הנדון: כביש 211 ק"מ 112-113 וכביש 2112 ק"מ 2-3 חציית כל אחד מהדרכים ע"י קו מי קולחים בקידוח אופקי בקוטר 25" עבור צינור 16" - אישור עקרוני לתכנון

**הנדון: תיאום תכנון במפעל השבת קולחים קציעות - קו מחלק מצומת כמהין עד
נחל ניצנה**

הנדון: הנחיות לתכנון - קו סניקה קולחין - צומת כמהין - נחל ניצנה (עבור מי רמת הנגב בע"מ)

הנדון: דוח שקיעות כביש 211 – קידוח אופקי בדיקת קרקע ויעוץ

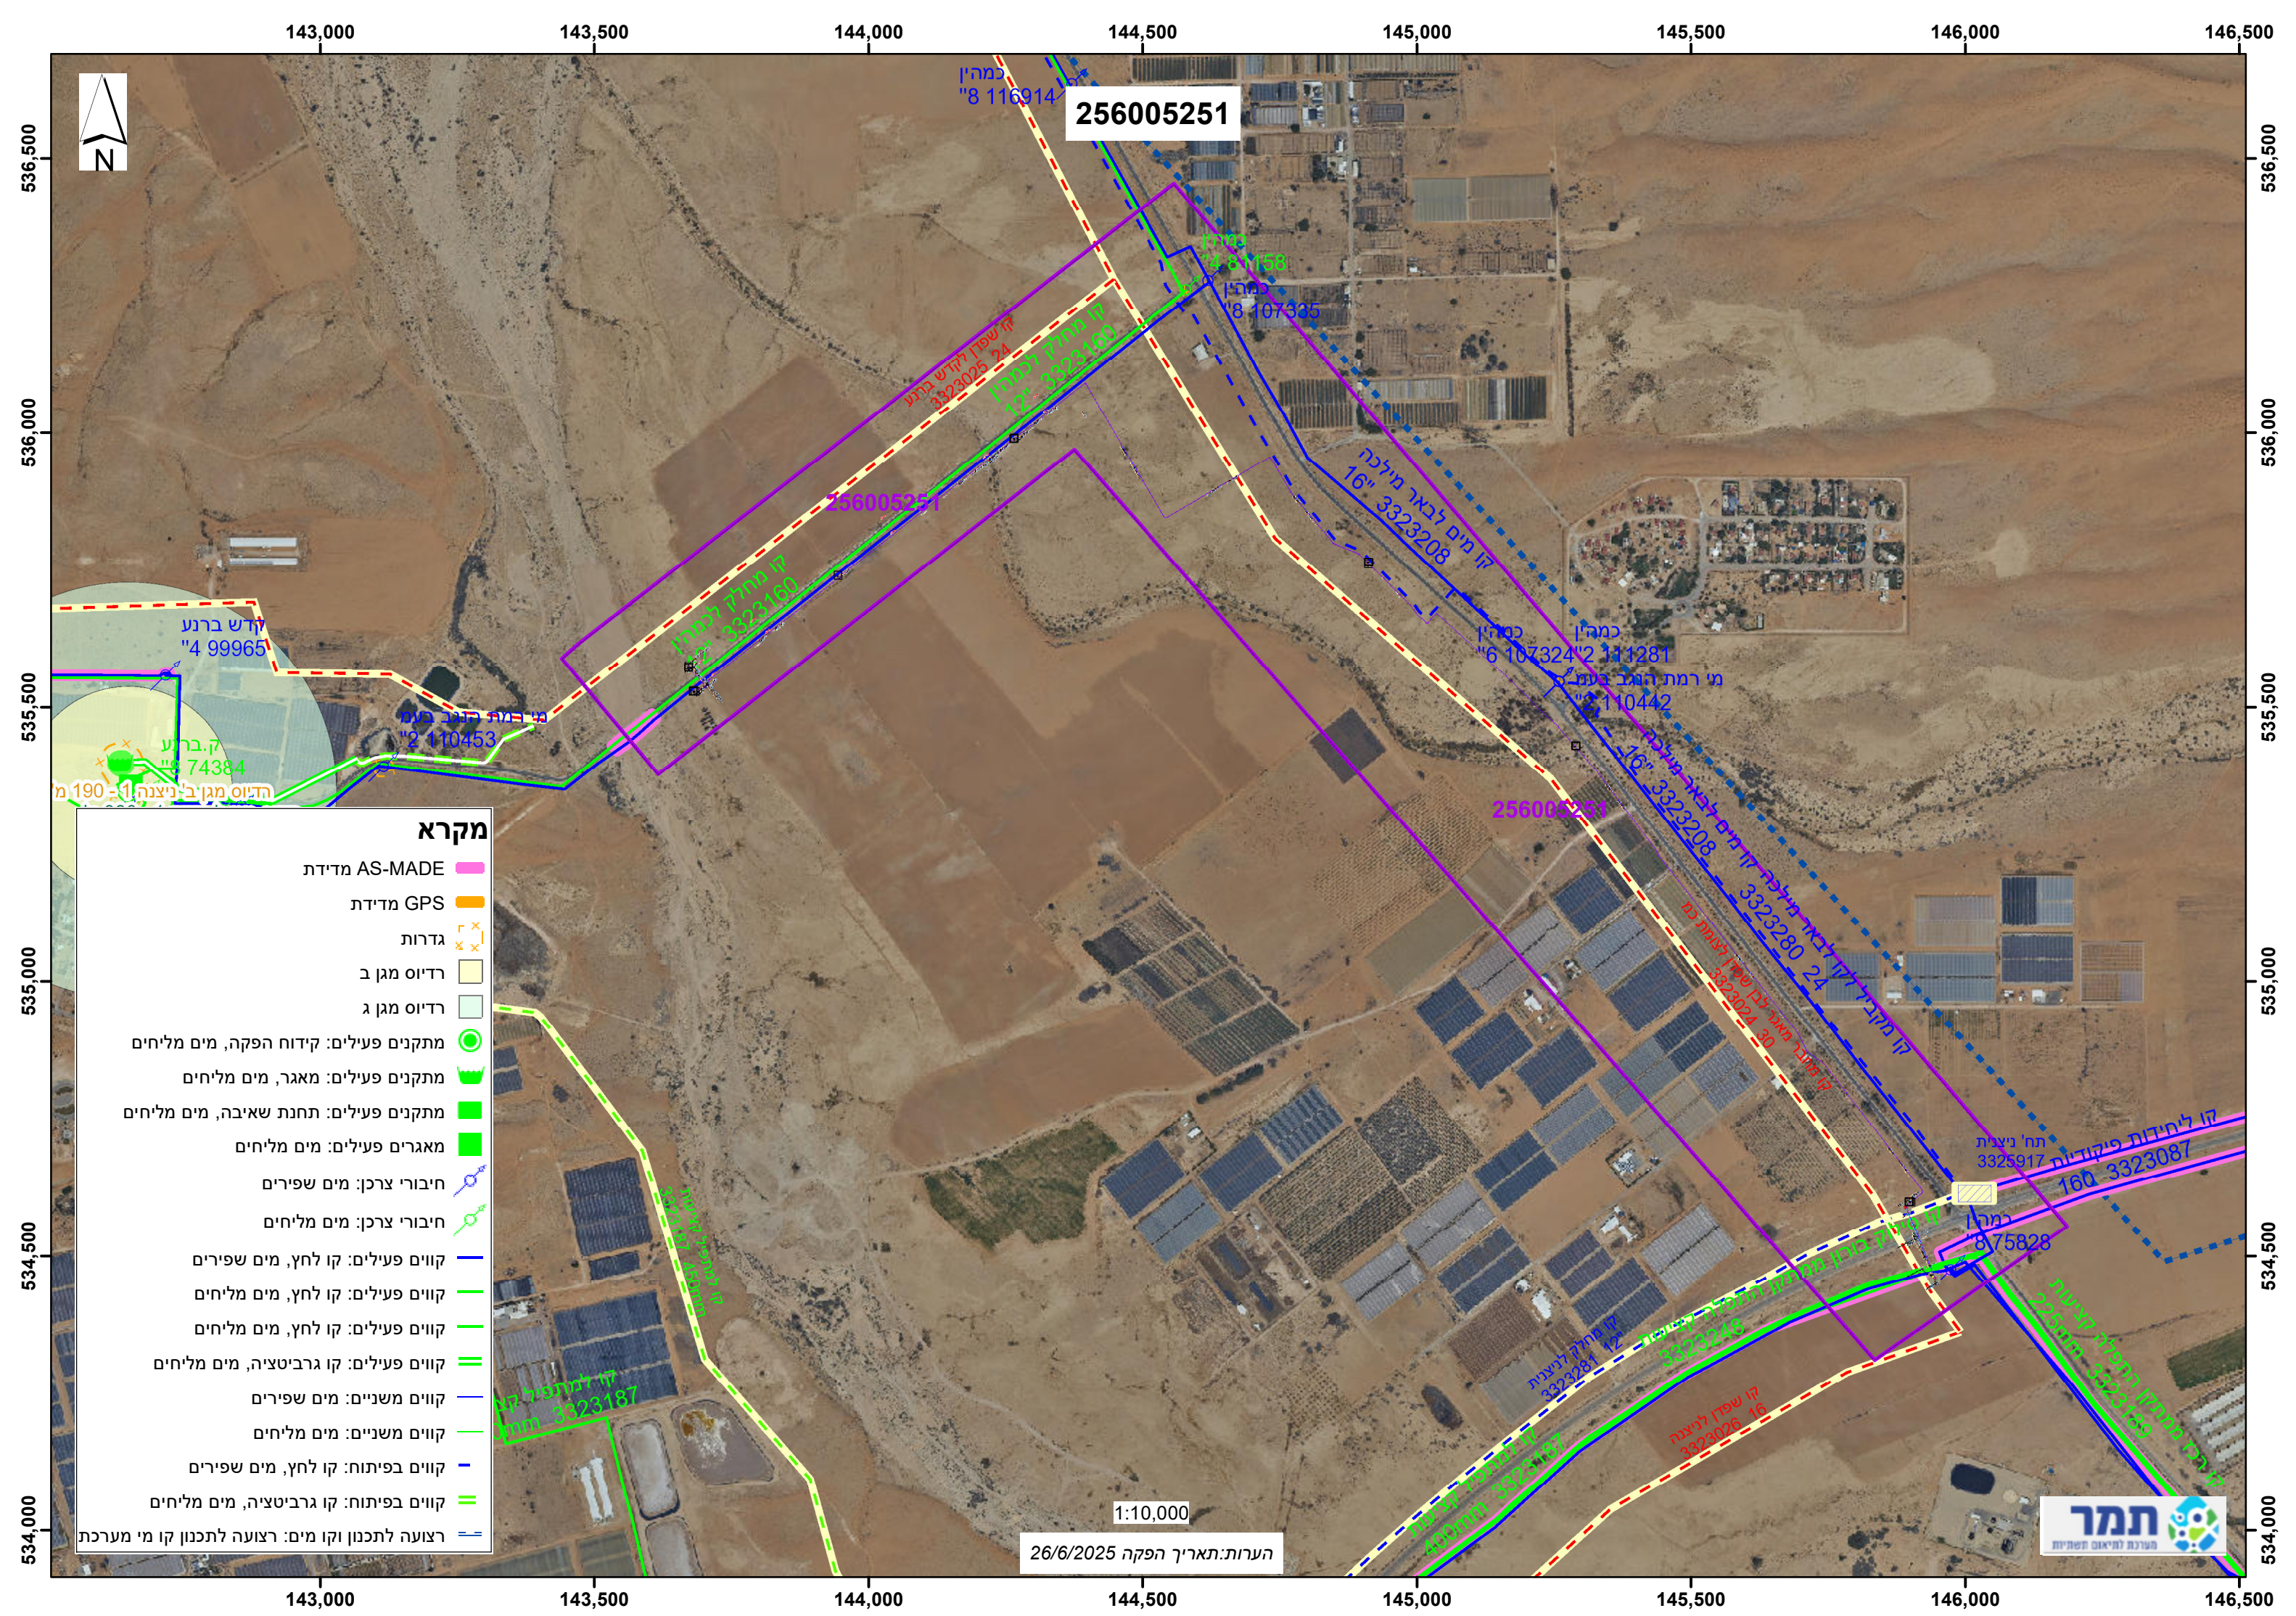
מצ"ב התייחסותנו

חציית קוים בלחץ

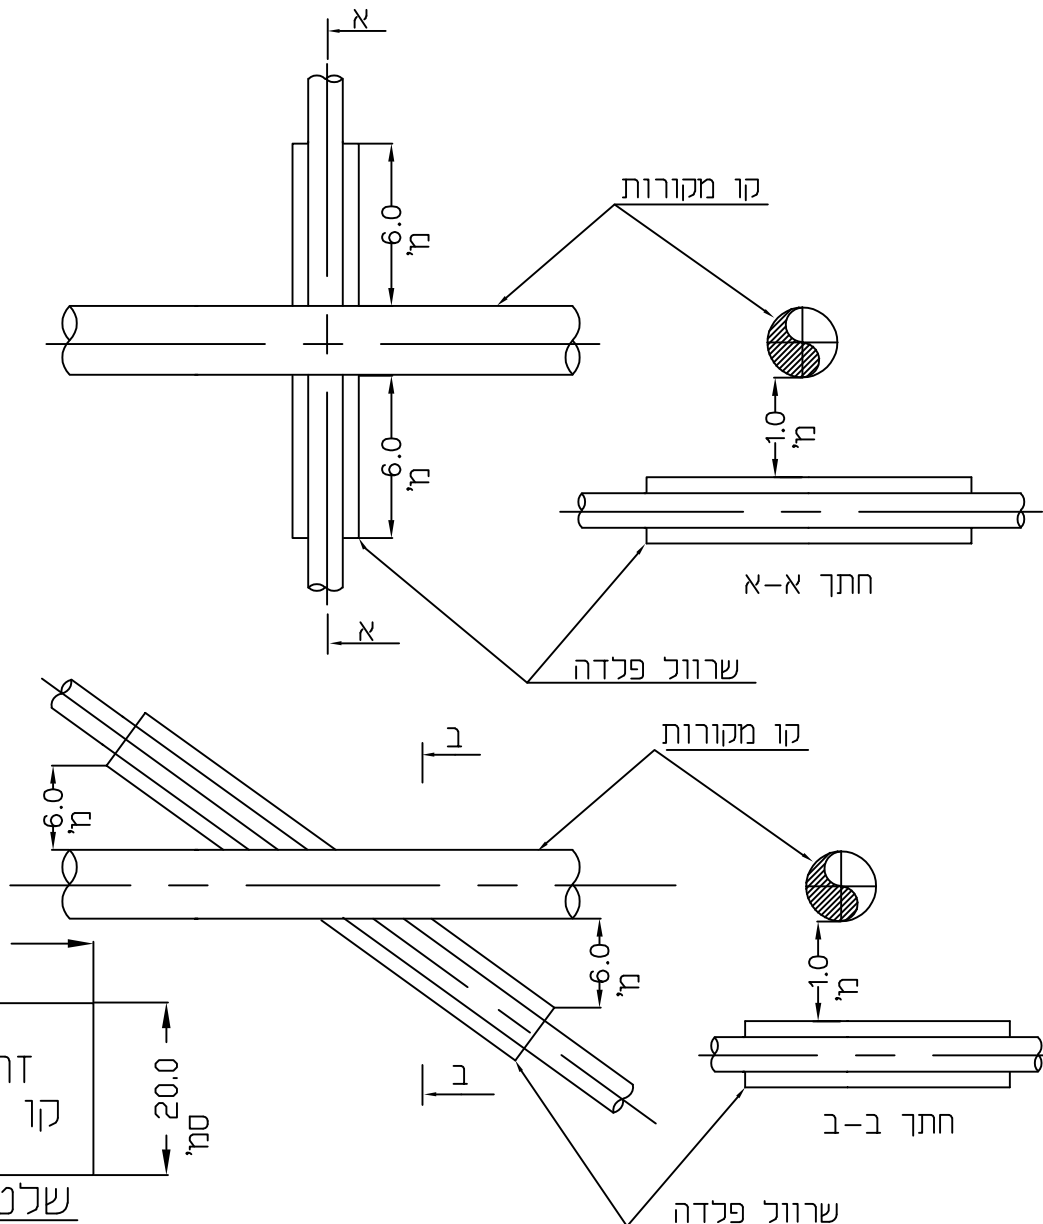
הנחיות להנחת קוי מים שאינם לשתייה (מש"ל)

א. לקטרים עד 36" – המרחק מותר בין קו מים לקו קולחים 5 מ'.
ב. לקטרים מעל 36" – נדרש אישור מיוחד ממשרד הבריאות.

ג. לקווים פריקים יש לקבל מפרט מיוחד, השרוויל יהיה קטע צינור שלם לכל אורכו.
